大飯発電所3, 4号機

火災感知器増設に係る設計及び工事計画認可申請 のコメント回答について

関西電力株式会社

2020年9月1日

CV内のイメージ

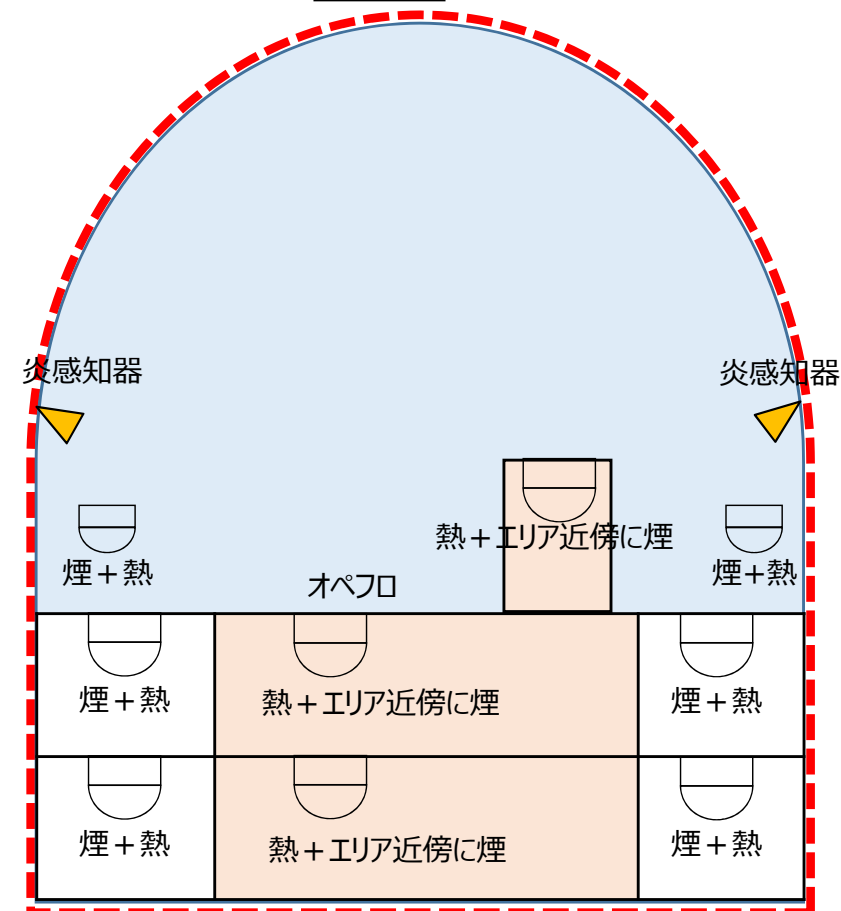
No.	コメント内容	章(頁)
1	許可整合の資料について、記載内容を見直し改めて説明すること	Ⅱ(3~13)
2	火災防護審査基準改定後の2.2.1(1)①についても適合性について説明すること	Ⅲ(14、15)
3	消防設備士の品質プロセスへの関与について説明すること	Ⅳ(16、17)
4	高線量エリアについて、入口で検知することでも早期感知が可能であることを説明すること	—
5	海水管トンネルエリア及びCV高天井エリアについて、消防法と同等であることを説明すること	—

高天井エリアは、前回審査会合での議論を踏まえ、アナログ式の煙／熱感知器を追加し、炎感知器を自主設備から申請対象設備に変更する。

➡ 設工認では、設置許可における感知器設計を踏襲しつつ、各感知区画に対する火災感知器の設計を記載している。
